改善箇所説明図

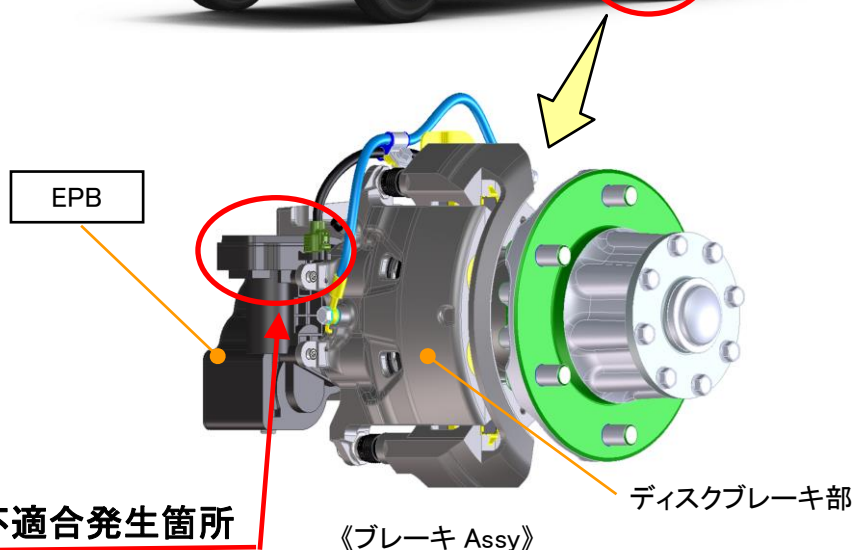
基準不適合発生箇所

電動式パーキングブレーキ（EPB：Electric Parking Brake）において、内部部品の製造不良により、作動/解除操作を行った際にシステムが過電流を検知し、ブレーキシステムが停止することがある。そのため、制動力が不足もしくはブレーキ引きずりが発生するおそれがある。また、メータクラスタの EPB ウォーニングランプ（橙）が点灯するが、ブレーキ引きずりが発生した状態で気付かずに走行するとブレーキが高温になり、最悪の場合、周辺部品から出火するおそれがある。

改善措置の内容

全車両、EPB を対策品に交換する。なお、ブレーキ引きずりの痕跡がある場合は、ブレーキ ASSY を交換する。

識別：作業完了車には、EPB に白色ペイントを塗布する。
